**Lista di controllo per la valutazione preliminare
(art. 6, comma 9, D.Lgs. 152/2006)**

DEMOLIZIONE E RICOSTRUZIONE DEL VIADOTTO LAMBRO
(MODIFICA CONFIGURAZIONE DI PROGETTO)

3. Finalità e motivazioni della proposta progettuale – Demolizione e ricostruzione Viadotto Lambro

Figura 4 – Sezione trasversale Viadotto Lambro – configurazione modificata

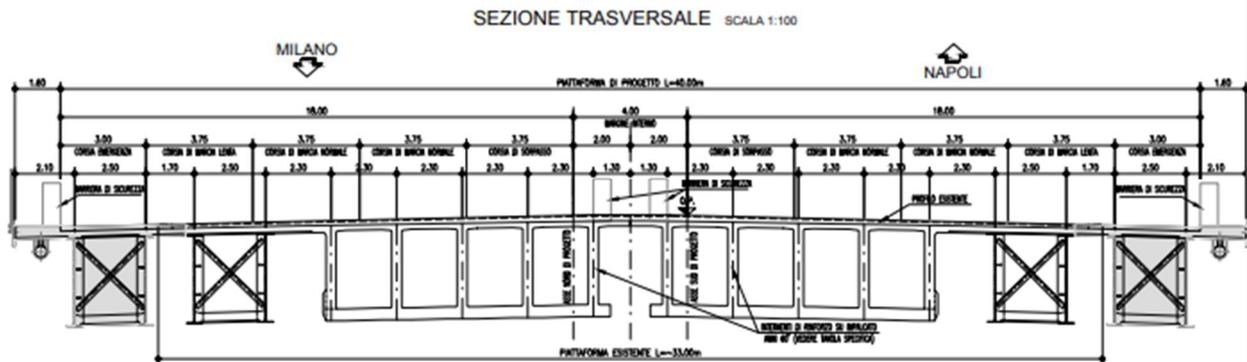
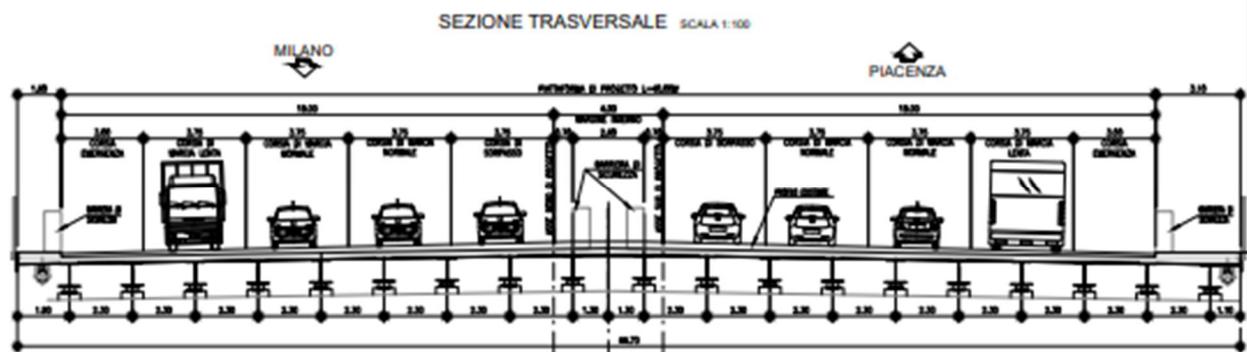
La modifica progettuale oggetto della presente verifica consiste nella demolizione dell'impalcato esistente e nella ricostruzione di un nuovo impalcato a struttura mista acciaio – calcestruzzo, che riprende il profilo longitudinale della struttura esistente e una configurazione geometrica analoga a quella prevista nel caso di ampliamento in sede.

Si riporta di seguito il confronto fra la configurazione approvata e le modifiche proposte, da cui si può osservare come dal punto di vista finale, le variazioni non modifichino le caratteristiche del progetto approvato.

Figura 6 – Pianta fondazioni Viadotto Lambro – configurazione modificata

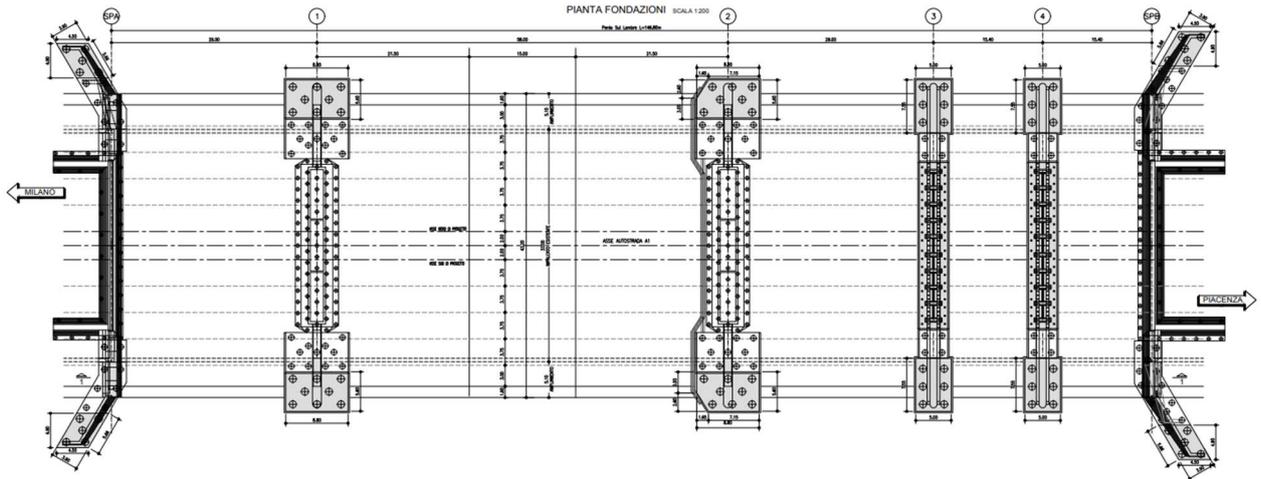
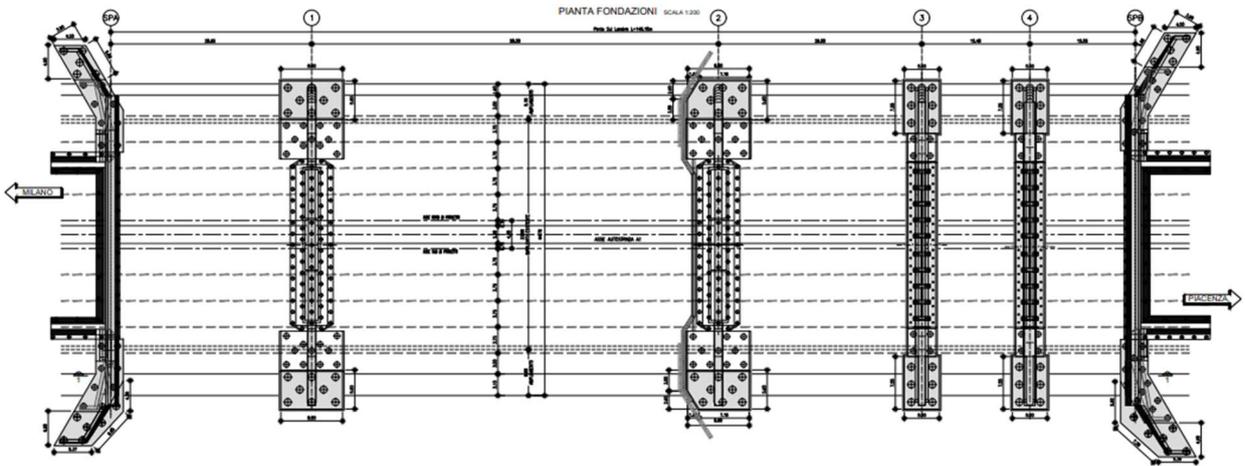
Per quanto riguarda le pile e le spalle esistenti, sia nella configurazione di progetto approvato sia nella configurazione modificata, il progetto prevede un ampliamento delle strutture esistenti, che avverrà tramite la realizzazione di nuove strutture di elevazione e fondazione in c.a.

Per quanto riguarda le spalle sono previste: nuove fondazioni su pali di grande diametro, demolizioni locali testa muro frontale e paraghiaia; realizzazione nuovo paraghiaia su spalla esistente (senza demolizione del paraghiaia esistente – lavorazioni «poco impattanti» con l'esercizio dell'opera), installazione nuovi appoggi; rinforzo corpo spalla esistente con tirantature passive sub-orizzontali in micropali e placcaggio di contrasto e ancoraggio in c.a. Per quanto riguarda le pile, sono previste nuove fondazioni su pali di grande diametro, demolizioni locali testa pila per realizzazione del nuovo pulvino e installazione nuovi appoggi, realizzazione di aperture per accesso alle pile cave per garantirne l'ispezionabilità.

Figura 8 – Sezione Longitudinale Viadotto Lambro – configurazione modificata

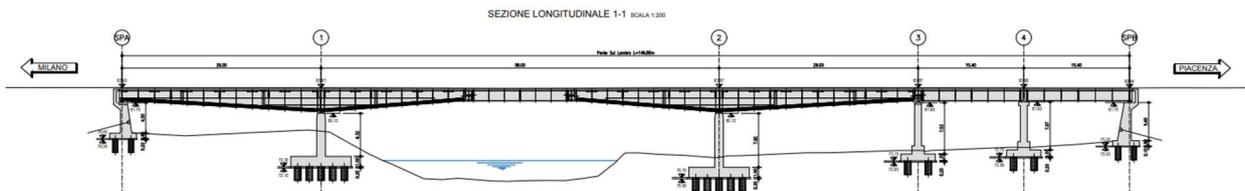
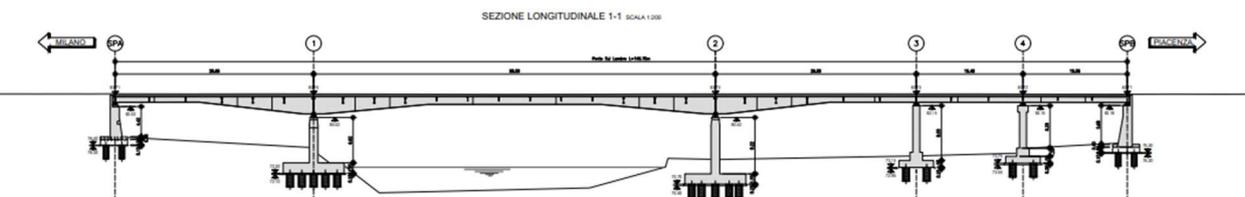
Lo schema statico del nuovo impalcato è a trave continua ad altezza variabile. Il sistema di appoggio misto composto da dispositivi di appoggio tipo isolatori elastomerici (in pila 1, pila 2, pila 4, spalla B) e multidirezionali a disco elastomerico confinato (spalla A, pila 2, pila 3, pila 4, spalla B).
